## Keuringsverslag van een elektrische laagspanning- en zeer lage spanningsinstallatie

**NIET CONFORM**

Straatnaam: Steenstraat  
Huisnummer: 89  
Busnummer:  
Postcode: 9500  
Gemeente: GERAARDSBERGEN  
Land: België

Controlebezoek van een oude huishoudelijke elektrische installatie van een wooneenheid bij verkoop op vraag van de verkoper volgens (KB 08/09/2019) - AREI Boek 1- 8.4.2. en 8.2.1. en 4.2.4.3.

Afbeelding schakel- en verdeelbord:

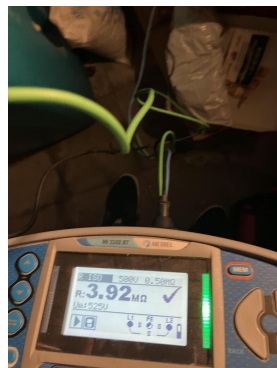
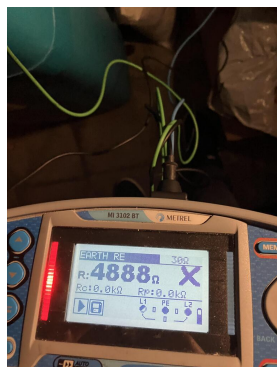
12.04 De spreidingsweerstand is groter dan 30 ohm en kleiner dan 100 ohm, maar bijkomende voorwaarden inzake differentieelschakelaars zijn niet vervuld. Aarding bij voorkeur te realiseren kleiner dan 30 ohm. (Boek 1 Onderafdeling 4.2.3.2. en 5.4.2.1.)

14.01 Hoofdequipotentiaal verbindingen dienen verwezenlijkt worden, ontbreken, zijn niet geel-groen, onvolledig, <6mm<sup>2</sup>. (Boek 1 Onderafdeling 5.4.4.1. en 5.1.6.2)

14.02 Bijkomende equipotentiaal verbindingen dienen verwezenlijkt worden dit in de geel-groene kleur in minimum sectie van 4mm<sup>2</sup> (of 2,5mm<sup>2</sup> mechanisch beschermd.) (Boek 1 Onderafdeling 5.4.4.2. en 5.1.6.2.)

14.03 Bijkomende equipotentiaal verbindingen dienen verwezenlijkt worden in de badkamer en/of douche. (Boek 1 Onderafdeling 5.4.4.2. en 7.1.4.4.)

14.05 De aansluitingen van de hoofd-equipotentiaalverbindingen (water, gas, vertrek en terugvoerleiding van verwarming) dienen vervolledigd te worden. (Boek 1 Onderafdeling 5.4.4.1.)

16.04 Een afzonderlijke differentieelstroombeschermingsinrichting met een gevoeligheid van 30mA is te plaatsen voor installaties van badkamer, wasmachine, vaatwas, droogkast en/of gelijkaardige toestellen. Deze dient ondergeschikt te zijn aan de hoofddifferentieelstroombeschermingsinrichting (Boek 1 Onderafdeling 7.1.4.1. en 4.2.4.3.)

16.06 De differentieelstroombeschermingsinrichtingen die worden geplaatst in huishoudelijke installaties zijn ten minste van het type A. Een differentieelstroombeschermingsinrichtingen van het type AC is niet toegelaten. (Boek 1 Onderafdeling 5.3.5.3.)

16.08 (Installaties uitgevoerd NA 01/06/2023) Er is geen ondergeschikte differentieelstroombeschermingsinrichting met een gevoeligheid van max. 30mA geplaatst voor de volgende stroombanen: de contactdozen die niet bestemd zijn voor de voeding van de vaste of vast opgestelde toestellen en machines, de verlichting, de ruimten die een bad en/of een douche bevatten, de wasmachines, de droogkasten en de afwasmachines. (boek 1 onderafdeling 4.2.4.3.b)

18.01 Stroomkringen voor verlichting dienen minimaal uitgevoerd te worden met een draadsectie van 1,5mm<sup>2</sup> (Boek 1 Onderafdeling 5.2.1.2.)

18.02 Stroomkringen voor contactdozen dienen minimaal uitgevoerd te worden met een draadsectie van 2,5mm<sup>2</sup> (Boek 1 Onderafdeling 5.2.1.2.)

18.03 Gemengde stroombanen (verlichting en contactdozen) moeten uitgevoerd worden met leidingen met een minimale doorsnede van 2,5mm<sup>2</sup>. (Boek 1 Onderafdeling 5.2.1.2.)

18.04 In de huishoudelijke installaties, dient elk (verplaatsbaar) toestel met vaste standplaats of elke (verplaatsbare) machine met vaste standplaats met een nominaal vermogen groter of gelijk aan 2600 W afzonderlijk gevoed te worden door een exclusief toegekende stroombaan (boek 1 onderafdeling 5.2.1.2.)

18.07 Leidingen zijn te bevestigen met aangepaste bevestigingsmiddelen. (Boek 1 Onderafdeling 5.2.2. en 5.2.9.)

18.14 Elektrische leidingen zijn niet ingevoerd, zodat een continue bescherming verzekerd is. (Boek 1 Onderafdeling 5.2.6.1.)

18.15 Het gebruik van verdeelstekkers is enkel toegelaten bij aansluiting van snoeren op de vaste installatie, vaste aansluiting is dus verboden. (Boek 1 Onderafdeling 5.2.6.2.)

18.17 De niet-gebruikte leidingen verwijderen of aan de uiteinden te isoleren.

18.21 Kabeldoorvoeren uit te voeren met wartels of gelijkwaardig bescherming (Boek 1 Onderafdeling 5.2.6.1.)

19.01 Materieel is niet voorzien van CE-label en/of keurmerk. (Boek 1 Onderafdeling 5.1.1.1.)

19.03 De verbindingen dienen verwezenlijkt te worden in borden, verbindings- of aftakdozen, aan de klemmen van schakelaars, contactdozen of verlichtingsarmaturen. (Boek 1 Onderafdeling 5.2.6.1.)

19.06 Niet alle contactdozen op LS zijn kinderveilig en/of voorzien van een beschermingscontact (NBN C61-112). (Boek 1 Onderafdeling 1.4.2.3. en 5.3.5.2.)

19.11 De beschermingsgraad (IP) van het elektrisch materiaal dat in de badkamer geplaatst is, moet aangepast zijn aan het volume waarin dit geïnstalleerd is. Afstanden elektrisch materiaal in volume 2 (>60cm) werden niet gerespecteerd. (Boek 1 Afdeling 5.1.4. en 7.1.)

19.15 In een elektrische installatie mogen slechts veilige elektrische machines, toestellen en leidingen aangewend worden. Dit wil zeggen dat ze moeten gebouwd zijn volgens de regels van goed vakmanschap en dat ze in geval van foutloze installatie en onderhoud, en toepassing volgens hun bestemming, zowel de veiligheid van personen als het behoud van goederen niet in gevaar mogen brengen. (Boek I, onderafdeling 1.4.2.1.)
